構造計算適合性判定 判定内容事例集 解説編(第3版改5)

一般財団法人 愛知県建築住宅センター

令和2年11月

7.2.1) 柱脚の設計

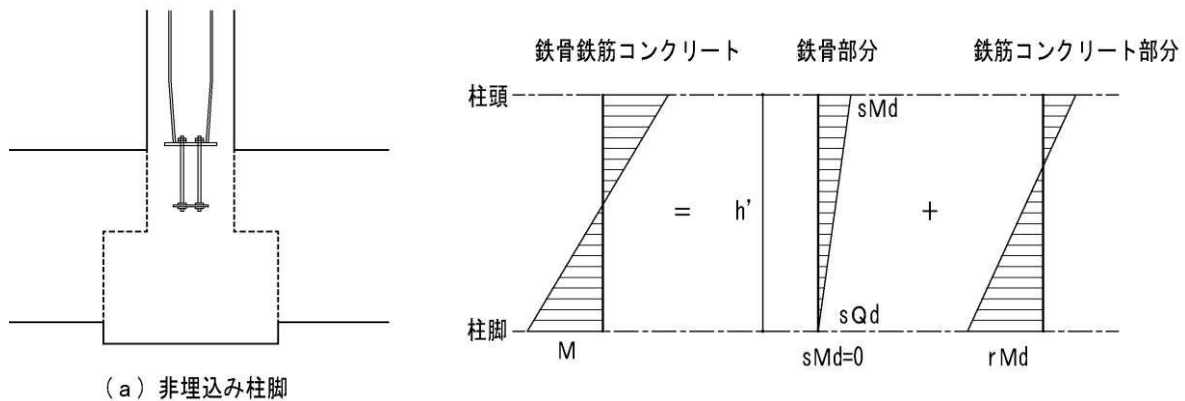
1 階SRC柱脚は非埋め込み型であり、柱頭鉄骨が負担するモーメント分のせん断力に対してアンカーボルトの検討、また、脚部に曲げ降伏が発生する場合、RC造のDs値を用いる必要の可否の説明事例

7.3.1) -2) 主筋孔の採り方・主筋の並び

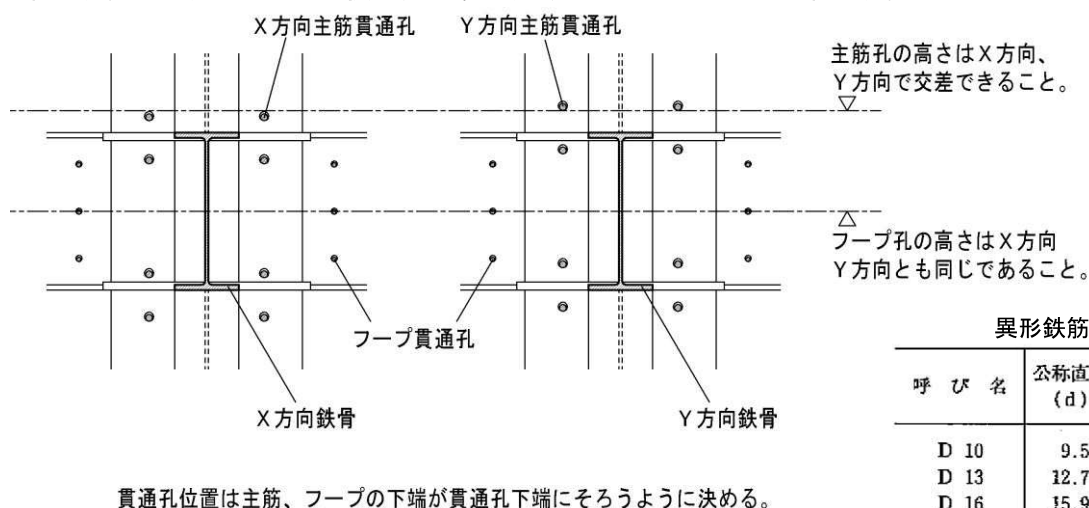
- ・SRC梁の主筋が横並びとなっていることの問題の有無を問う事例
- ・直交方向のRC梁の主筋の並びを考えると柱ウェブの欠損が多くなることへの対処を考慮した部分詳細図の提示事例
